Vorlagennummer: Mi 062/23-1
Vorlageart: Beschlussvorlage
Öffentlichkeitsstatus: öffentlich

Stadt Mirow - Bahnhofstraße "Neubau Gehwege und Straßenbeleuchtung" - Durchführungsbeschluss - Richtigstellung

Datum: 10.04.2026
Federführung: Sachgebiet Bauen und Objektverwaltung

Auszug Vorplanung A&S GmbH

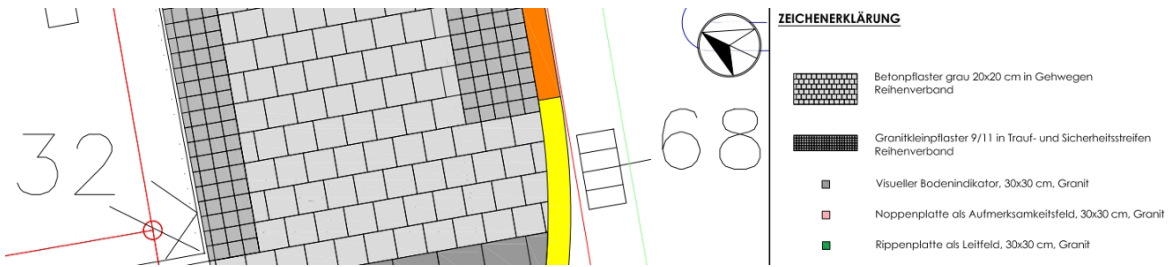
Die Vorplanung zum o.g. Bauvorhaben wurde in der Sitzung des Bauausschusses vom 21.02.2023 durch Herrn Bernhardt, Geschäftsführer der mit der Planung beauftragten A&S GmbH Neubrandenburg, vorgestellt. Zu diesem Zeitpunkt bestand die Planung aus einem Betonrechteckpflaster, ausweislich der Schraffur aus Betonstein 20x10x8 cm.

Prinzip Gehweg mit Schutz- und Traufstreifen

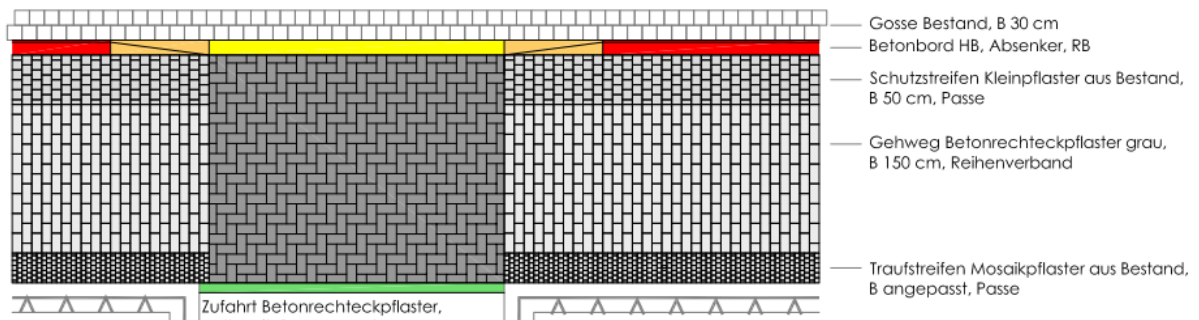
Im Zuge der Genehmigungsplanung wurde dann auf ein Betonpflaster 20x20x8 cm als Reihenverband gewechselt.

Warum dieser Pflasterwechsel auf ein völlig stadtypisches Format erfolgte, können heute weder der Planer noch Verwaltung nachvollziehen. Diese Planung wurde allerdings mit Beschluss der Stadtvertretung vom 26.09.2026 bestätigt.

Nun gilt es, die ursprünglich in der Anlage zur Beschlussvorlage eingereichte Darstellung zu berichtigen. Richtig ist folgende, bereits in der Sitzung des Bauausschusses vom 21.02.2023 vorgestellte Ansicht der Ausführung:
